**BT 0605**  
**03.01.2000**

Assunto: **Modificação na Embalagem/ Transporte na Horizontal**  
Modelos: **BRA30/34C e CRA30/34C**  
Marcas: **Brastemp e Consul**

## Visualização das Modificações

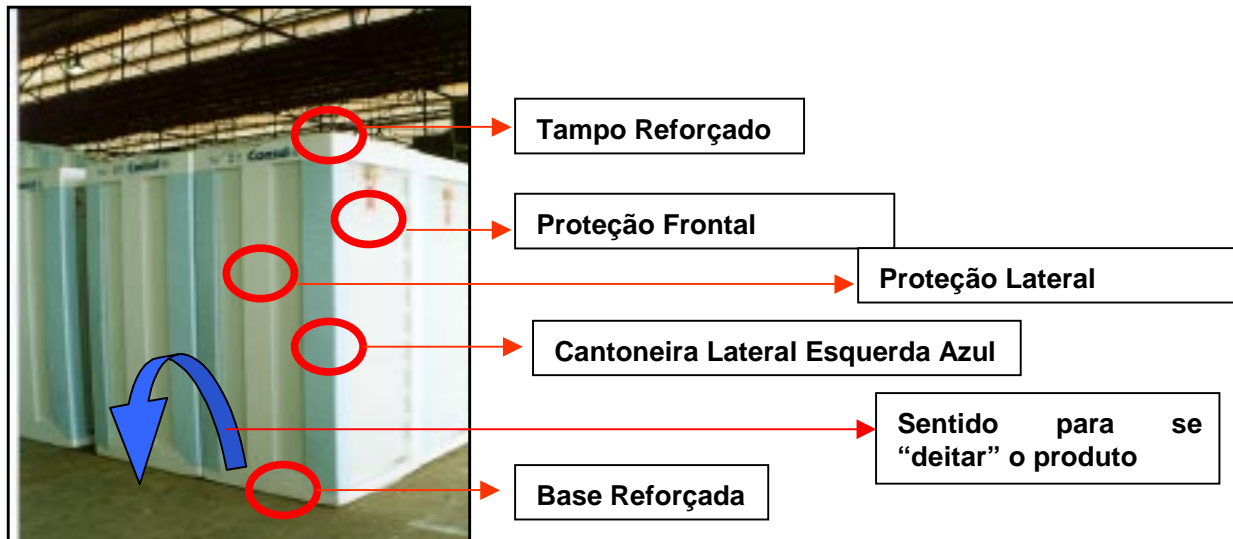
- Reforço estrutural da embalagem, principalmente nas Cantoneiras do Lado Esquerdo que passaram da cor Branca para Azul, que também servirá como indicação do lado correto que deve ser "deitado o produto";
- Inclusão de Proteções Frontais e Laterais;
- Reforço interno do Compressor (que não sofreu mudança de código e continua sendo intercambiável com o antigo);
- Alteração no posicionamento das Prateleiras internas do produto.

- 1- Os produtos devem possuir as Cantoneiras Esquerda Azuis (ver foto)
- 2- Devem possuir numero de serie posterior a 9DE
- 3- Só podem ser deitados para o lado esquerdo, ou seja, no lado das cantoneiras azuis, olhando o produto de frente (porta), fazendo com que as mesmas fiquem em contato com o Chão, ou ainda basta seguir a etiqueta de estocagem/ empilhamento/ transporte.
